知多火力発電所 7, 8 号機建設計画
環境影響評価方法書についての
意見の概要と事業者の見解

2021 年 5 月

株式会社 JERA

環境影響評価方法書について述べられた意見の概要と当社の見解

No.4

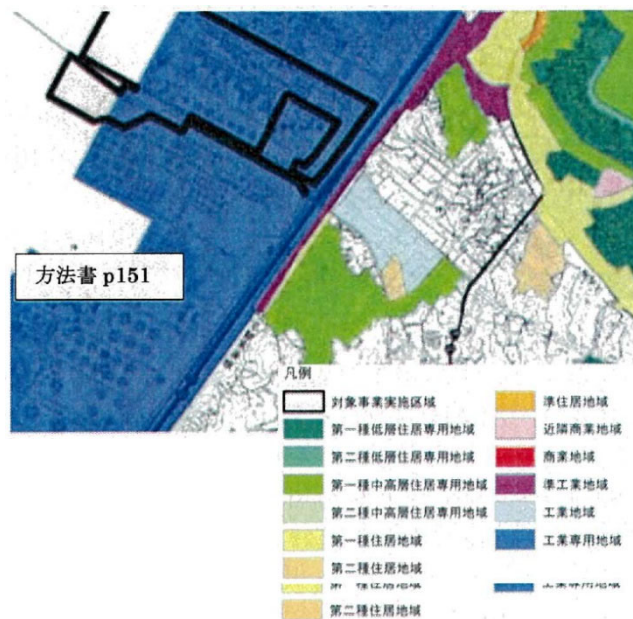
意見の概要	当社の見解
4	26 既設 1～5 号機の解体は環境影響評価対象 “知多火力発電所のリブレースは、既設 6 号機(85.4 万 kW)を残し、既設 1～5 号機(合計 311.2 万 kW)を廃止するとともに、…7, 8 号機(各約 65 万 kW)を新たに建設する計画である。”p3 とあるので、既設 1～5 号機の撤去も含めた環境影響評価が必要である。この環境影響評価が終了するまでは既設 1～5 号機の撤去という事前着工は認められない。当然、主要な工事工程で撤去工事が着工前になっている工事工程 p14 は認められない。 (事業者:表は、別添で記載させていただきました。)	「火力発電所リブレースに係る環境影響評価手法の合理化に関するガイドライン」(環境省、2013 年)における「火力発電所リブレースにおける撤去工事に関する法に基づく環境影響評価における取扱い」にて次のとおり記載されています。 ・火力発電所リブレースにおいて、発電設備の新設に不可欠な旧設備の撤去であって、かつ、発電設備の新設工事期間中に同時並行的に実施される撤去工事を、「対象事業の一部」の範囲とし、法に基づく環境影響評価の対象とする。一方、新設工事に先立って行われる撤去工事については、環境影響評価の対象としないことが可能である。 ・事業者は、当該リブレースに係る撤去工事及び新設工事の双方を併記した合理的な工事工程を示し、新設工事と並行して実施する撤去工事を区分し、環境影響評価の対象となる工事の概要を明らかにすることとする。 ・なお、廃棄物等については、撤去工事の実施により大量に発生する機会が多いことから、建設副産物のリサイクルを推進する観点からも、上記の範囲に該当しない撤去工事に係る部分であっても、これまでに実施されていた環境影響評価に基づく廃棄物等に係る適切な環境配慮を踏まえ、廃棄物等の種類及び発生量等を把握することが望ましい。 したがって、環境影響評価が終了する前に撤去工事に着手することは可能であり、撤去工事及び新設工事における工程を環境影響図書へ記載するとともに撤去工事と本工事が重なりあう時期がある場合は、本工事に撤去工事の影響を加味し、環境影響評価を実施します。ただし、廃棄物等については、撤去工事も含め廃棄物等の種類及び発生量等を把握します。

図 8-2-19 (3) 騒音平面分布図（昼間：地上 4.2m）（予測地点 3：知多市長浦）

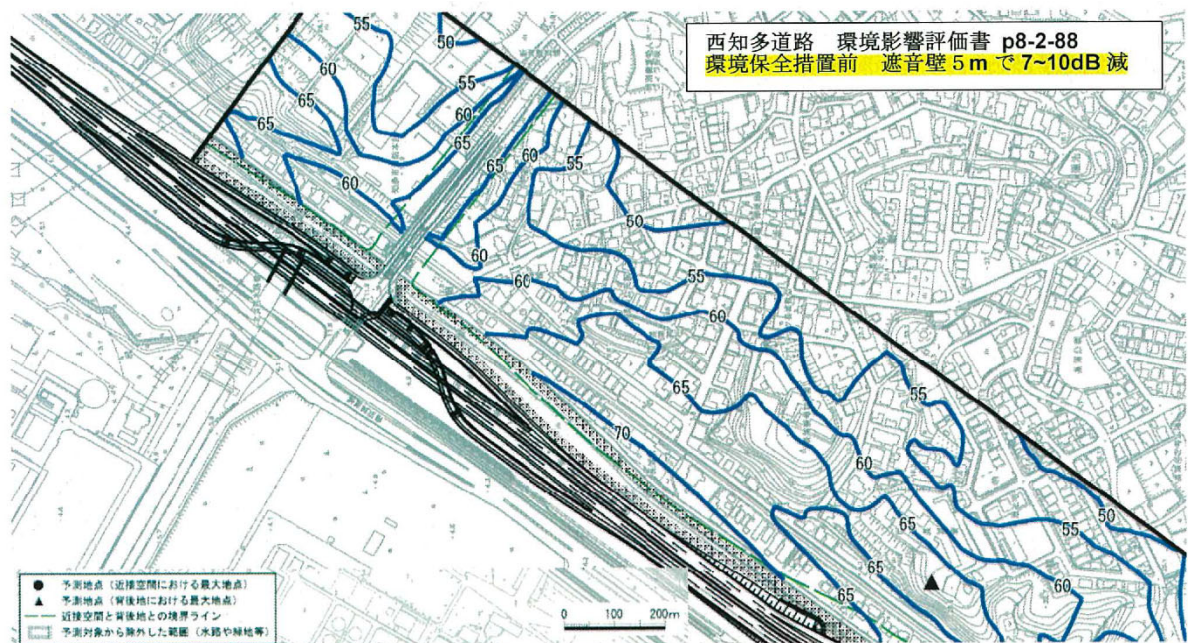
意見の概要	当社の見解
14	35 自動車騒音を要請限度で評価すべきではない 工事用資材等の搬出入の騒音の評価について「騒音に係る環境基準との整合が図られているかを検討する。…自動車騒音の要請限度を超過しないかを検討する。」p295 とあるが、環境基準が定められていない振動とは異なり、騒音については環境基準が定められているため、予測結果が環境基準を超えていた場合、要請限度を超えていないので問題ないというような逃げ道は許されない。 自動車騒音の要請限度は、騒音規制法第 17 条で「市町村長は、…測定を行った場合において、指定地域内における自動車騒音が環境省令で定める限度を超えていることにより道路の周辺の生活環境が著しく損なわれると認めるときは、都道府県公安委員会に対し、道路交通法の規定による措置を執るべきことを要請するものとする。」というもので、「人の健康を保護し、及び生活環境を保全する上で維持されることが望ましい基準」(環境基本法第 16 条)という環境基準とは全く質の違う基準である。要請限度(b 地域・2 車線以上:昼間 75dB、夜間 70dB)は、工場の規制基準(工業専用地域:昼間 75dB、夜間 70dB)と同じ値、特例の環境基準(昼間 70dB、夜間 65dB)よりも緩い値であり、これを評価基準とすることが問題である。	工事用資材等の搬出入及び資材等の搬出入に伴う騒音の評価の手法は、「発電所に係る環境影響評価の手引」(経済産業省、2020 年)に「騒音に係る環境基準について」(平成 10 年環境庁告示第 64 号)、もしくは、「騒音規制法第 17 条第 1 項の規定に基づく指定地域内における自動車騒音の限度を定める省令」(平成 12 年総理府令第 15 号)との整合が図られているかを検討する。』と記載されています。 工事用資材等の搬出入及び資材等の搬出入に伴う騒音は、予測地点に該当する環境基準及び自動車騒音の要請限度との整合が図られているかを検討することにより、適切に評価します。
15	36 西知多道路との複合評価を 西知多道路は、2005 年都市計画決定の古い交通量で沿道から 500m まで騒音予測をし、昼間・地上 4.2m で背後地 68dB もあるため、環境保全措置を検討し、高さ 5m の遮音壁で 60dB と環境基準を守れる(沿道 73dB は 63dB 特例の環境基準 65dB を守れる)としている。その後、整備を加速するため有料化を目指し、2021 年 2 月 10 日の県都市計画審議会で可決されたが、知多火力発電所 7, 8 号機の建設と同じような時期に西知多道路も供用されるので、両事業の合算による騒音、振動の総合評価をすべきである。 なお、西知多道路の有料化に伴う都市計画変更は環境影響評価を行っていないため、各区間の交通量は示されておらず、縦覧図書の中で、西知多道路の緒元として「2030 年における将来交通量は、北部区間(知多市南浜町以北)で、約 6 万 9 千台/日から 11 万 3 千台/日、南部区間(知多市南浜町以南)で、約 3 万 5 千台/日から 5 万 2 千台/日と推計しています。」とあるだけである。当日の議事録では、新しく 2010 年の交通センサスから求めたとあり、「当初都市計画決定時の推計交通量とおおむね同じであることを確認しております。」と、有料化に伴う交通量減がほとんど見込まれていない問題があるが、この長浦 IC 付近の交通量を愛知県に確認したうえで、交通量を設定されたい。 (事業者:図は、別添で記載させていただきました。)	西知多道路の供用後の将来交通量は、愛知県からの情報提供を受けるよう努めます。

No.28

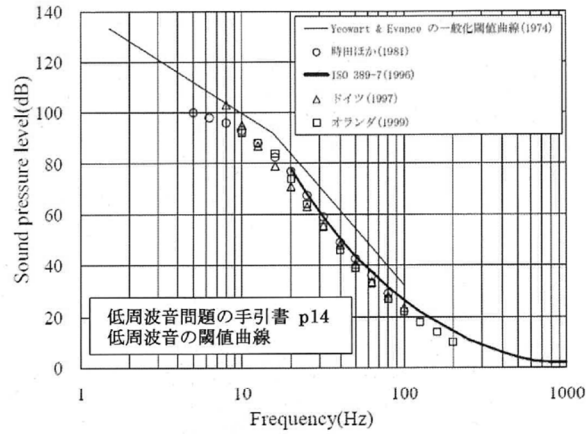
意見の概要	当社の見解
28	低周波音 49 低周波音の評価(ISO 7196)は古い調査 施設稼働の低周波音の評価の手法として①～③を掲げているが、① “ISO 7196 に示されている低周波音の知覚の閾値…との整合が図られているかを検討する。”p302 とあるが、ISO 7196 (1995) は、「平均的な人が知覚できるのはG 特性音圧レベルが100dB」というものであるが、その後、ISO による最小可聴値の見直しが行われ、ISO 389-7 (1996) が示された。このため、環境省は2002 年から(社)日本騒音制御工学会に委託しその結果、2004 年6 月に「低周波音問題対応の手引書」を作成し公表し、G 特性音圧レベル 92 (dB) と、1/3 オクターブバンド中心周波数ごとに、下表のように次の2 種類 (的苦情、心身に係る苦情) の参照値を示している。この新しい評価指針を用いて評価すべきである。なお、G 特性音圧レベルの参照値 92dB は、ISO-7196 の 100dB よりもかなり小さい値である。 この理由は「低周波音による心身に係る苦情を評価する際、G 特性音圧レベルのみを測定し、100dB 以下だから問題ないと判定したケースがかつてあった。G 特性音圧レベルは 20Hz 以下の超低周波音のみの影響評価に用いる評価量であり、80Hz までの可聴域の低周波音の評価はできない。低周波音による心身に係る苦情に関する評価にあたっては、G 特性音圧レベルと 1/3 オクターブバンド音圧レベルの両方を測定し、評価を行うことが重要である。」(低周波音問題対応の手引書 評価指針の解説 p4) (事業者:図表は、別添で記載させていただきました。)	施設の稼働(機械等の稼働)に伴う低周波音は、低周波音に関する国際規格である ISO 7196 に記載されている低周波音の知覚の閾値を目標値とし、それとの整合が図られているかを行うことにより、適切に評価可能と考えます。 また、心理的影響に関しては、「環境アセスメントの技術」(社団法人環境情報科学センター、1999 年)に示されている圧迫感・振動感を感じる音圧レベルとの整合が図られているかを検討することにより、適切に評価可能と考えます。 参照値の取扱いについては、「低周波音問題対応の手引き書における参照値の取扱について」(環境省、2008 年)、「低周波音問題対応の手引き書における参照値の取扱の再周知について」(環境省、2014 年)及び「低周波音問題対応の手引き書における参照値の取扱いについて」(環境省、2017 年)のとおり、3 度にわたって、「参照値は、固定発生源から発生する低周波音について苦情の申し立てが発生した際に、低周波音によるものを判断するための目安として示したものである」、「低周波音についての対策目標値、環境アセスメントの環境保全目標値、作業環境のガイドラインなどとして策定したものではない」ことを周知していることから、参照値での評価は実施しない計画です。

第 12.1.1.4-5 図(3) 圧迫感・振動感を感じる低周波音レベル (周辺 3 : 平日 昼間)

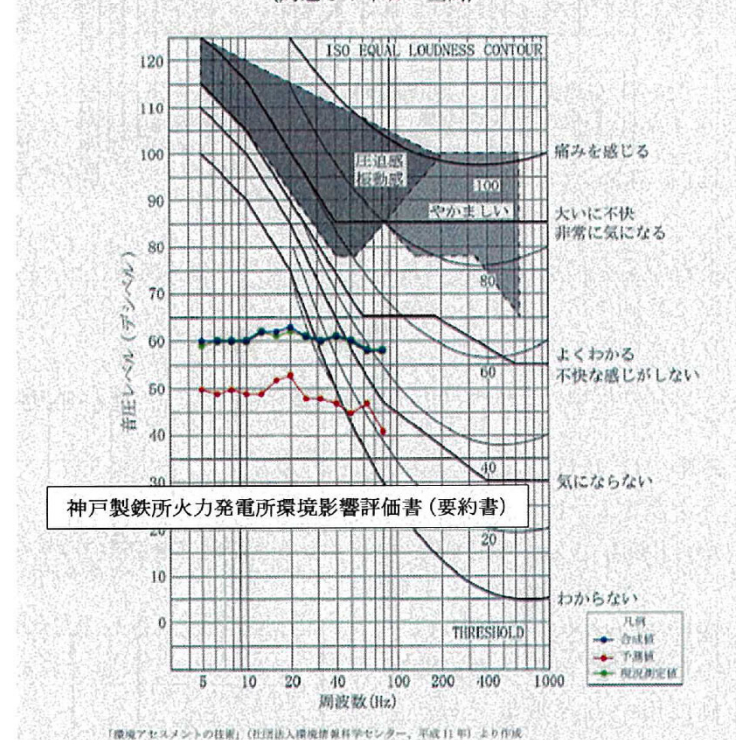
29	51 低周波音の評価(圧迫感)は不相当 施設稼働の低周波音の評価の手法として③“…「環境アセスメントの技術」(社団法人環境情報科学センター、1999 年)に示されている圧迫感・振動感を感じる音圧レベルとの整合が図られているかを検討する。”p302 とあるが、10Hz で 105dB、20Hz で 90dB、40Hz で 78dB、80Hz で 85dB と非常に大きな値となっている。しかし、その後の環境省調査等で、2004 年6 月には環境省「低周波音問題対応の手引書」の「心身に係る苦情に関する参照値」が示された。10Hz で 92dB、20Hz で 76dB、40Hz で 57dB、80Hz で 41dB と、周波数による違いはあるが、圧迫感・振動感を感じる音圧レベルよりも 13～44dB も小さい音圧レベルで心身に係る苦情が発生することが判明した。 ちなみに、神戸製鉄所火力発電所環境影響評価書(要約書)2018 年5 月 p874 で「圧迫感・振動感を感じる低周波音レベルと比較すると、…すべての地点において「圧迫感・振動感」を感じる低周波音レベルに達していない。以上のことから、環境保全の基準等の確保に支障を及ぼすものではないと評価する。」として、右図を示している。1/3 オクターブバンド毎の音圧レベルの予測値が、圧迫感・振動感を感じるグラフ範囲より、20dB も下にあるという常識に反する結論となっている。 こうしたこともあり、「名古屋市長陽工場設備更新事業に係る環境影響評価書(廃棄物処理施設の建設)」(2020 年8 月名古屋市)では、環境省の「低周波音問題対応の手引書」にある「評価指針」を低周波の予測・評価で用いて、G 特性音圧レベルを心身に係る苦情に関する参照値 92dB と比較するとともに、1/3 オクターブバンド別の音圧レベルは周波数毎に物的苦情、心身に係る苦情に関する参照値と比較し「本事業の実施にあたっては、8Hz において「物的苦情に関する参照値」を上回り、25Hz 以上の各中心周波数において「心身に係る苦情に関する参照値」を上回ることから、各機器の定期点検を実施し、常に正常な運転を行うよう維持管理を徹底する等の環境保全措置を講ずることにより、周辺の環境に及ぼす影響の低減に努める。」p277 としている。 (事業者:図は、別添で記載させていただきました。)

図4.3.1 実験室実験における建具のがたつき始める最低音圧レベル

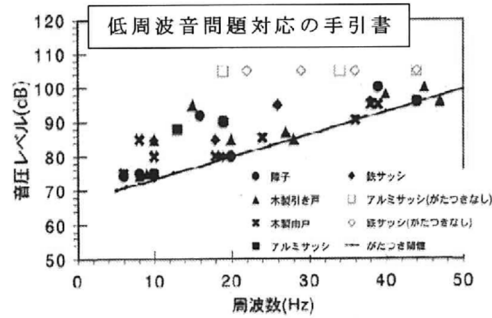
30	50 低周波音の評価(建具のがたつき)は妥当 施設稼働の低周波音の評価の手法(①～③)として②“「低周波音の測定方法に関するマニュアル」(環境庁、2000 年)に示されている建具のがたつきが始まるレベル…との整合が図られているかを検討する。”p302 とあるが、「低周波音の測定方法に関するマニュアル」(2000 年10 月)参考資料 d.低周波音の影響、d.5 物的影響で「環境庁では、実験室において、建具に低周波音を照射して次第に音圧レベルを上昇させ、建具のがたつきに関する実験室実験結果によれば、…揺れやすい建具ではおよそ 5Hz で 70dB、10Hz で 73dB、20Hz で 80dB あたりからがたつき始める。(参考 1-10)」とあり、これは、2004 年6 月の環境省「低周波音問題対応の手引書」の「低周波音による物的苦情に関する参照値」と同じであり、妥当と考えられる。 ただし、部屋の中で特定の周波数で定在波が発生し、場所によって音の大きいところや小さいところが生じる場合があることを考慮し、苦情が発生した場合には、屋外での測定値に関わりなく、苦情者が低周波音や不快感などを部屋の最も感じる位置で測定を行い、低周波音の特徴を把握することとする必要がある。 (事業者:図は、別添で記載させていただきました。)	施設の稼働後、低周波音に対する苦情等については、真摯に対応するとともに、必要に応じて適切に測定を行い、低周波音を把握することを検討します。

No.40

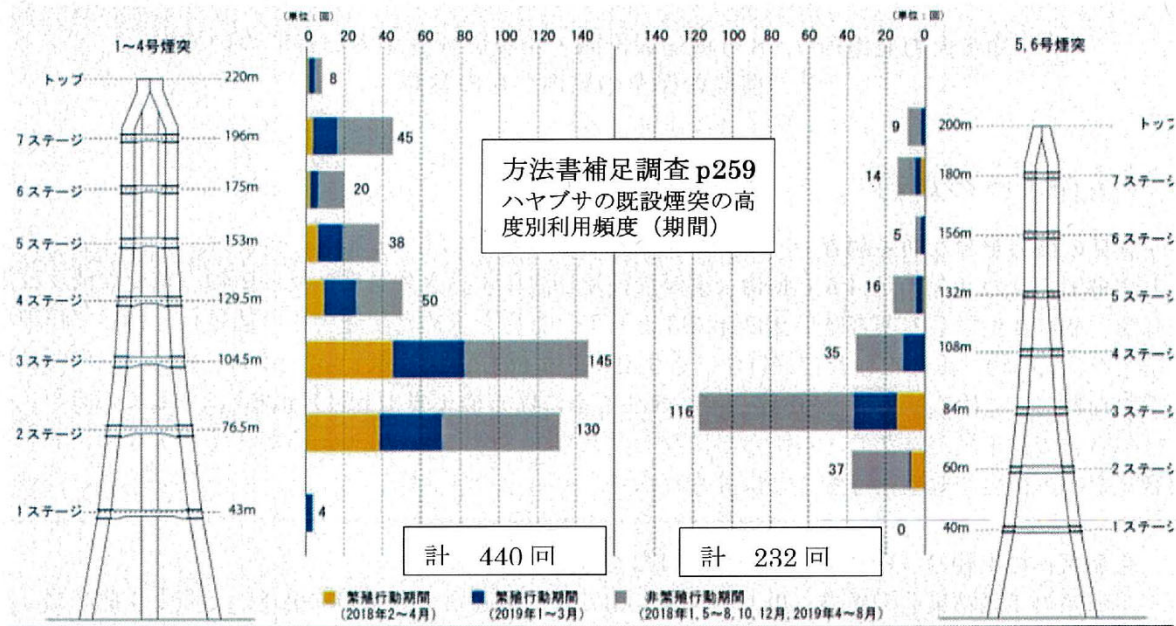
意見の概要	当社の見解
40	3 No17 p346 配慮書への意見『*生態系の調査不十分…配慮書の生態系の評価での後半“ハヤブサのとまり場となる既設煙突 2 基のうち 1 基は継続して存在するとともに、新たに煙突を設置する計画であることから、これらの種を指標とする地域を特徴づける生態系への影響は小さいものと予測され”p219と考えられるが、それなら、事業内容で、1～4号機の廃止に伴い、その煙突撤去を明記すべきである。また、“ハヤブサは、2018 年 1 月から 2019 年 8 月(2 回の営巣木を含む期間)に実施した「構内猛禽類調査」において、雄及び雌の成鳥が観察され、既設煙突 2 基へのとまり、事業実施想定区域及びその周辺での飛翔が確認された。”p217 とあるが、1～4 号機の煙突と 5～6 号機の煙突のどちらに、どれだけの回数、ハヤブサがとまり場として利用しているかを明記し、その影響を正しく評価できるようにすべきである。』に対する見解は“煙突撤去については、方法書の事業計画に明記します。また、「構内猛禽類調査」で確認されたハヤブサのとまり場、とまり回数等は、方法書第 4 章の「4.5.1 動物(重要な種及び注目すべき生息地)及び植物(重要な種及び重要な群落)並びに生態系の調査結果」「3.生態系に係る補足事項」に記載しました。”とあり、基本的には、方法書で意見に従った対応をせざるを得ず、いかに配慮書が不十分であり、補足調査 p238～p263 が必要なものだったかを証明している。 この結果、7.2 発電設備の構造若しくは配置、事業を実施する位置又は事業の規模に関する事項を決定する過程における環境の保全の配慮に関する検討の経緯及びその内容:7.2.3 発電設備の構造(煙突高さ)で、“複数案を設定した煙突高さ(A 案:80m、B 案:100m)はいずれもハヤブサの利用頻度の高い高さ(76.5～104.5m)に近いものであり、煙突高さの違いによる影響は、ほとんどないものと評価した”p355 とあるが、A 案の 80m でなくなるはずの 104.5m まで利用頻度の高い高さに含めるのは強引なこじつけであり、76.5m だけとすべきである。つまり、1～4 号煙突 220m が 80m に縮小すると、この煙突の利用 440 回中 306 回(7 割)は、とまりが出来なくなる。また、最多頻度(1～4 号機の 104.5m、5、6 号機の 84m)は、どちらの煙突も 80m 以上である。生態系への影響は大きいと結論づけざるを得ない。つまり、配慮書の「影響は小さい」であったが、方法書の補足調査で「影響は極めて小さい」ではなく、逆の結論「影響は大きい」とすべきである。 (事業者:図は、別添で記載させていただきました。)	既設煙突においてハヤブサの利用頻度が高かったステージは、1～4 号煙突で 2 ステージ(76.5m)130 回、3 ステージ(104.5m)145 回、5、6 号煙突で 3 ステージ(84m)で 116 回であり、他のステージ高さに比べて顕著に多く利用していたこと、さらに、雌雄別では、1～4 号煙突において、雌は 2 ステージを最も利用していたのに対して、雄は 3 ステージを最も多く利用していたことから、高度 76.5～104.5m が、ハヤブサがとまり場として選好する高度であると考えられます。 (注釈) 左記 p219 は、方法書 p236 に該当する。 左記 p217 は、方法書 p234 に該当する。
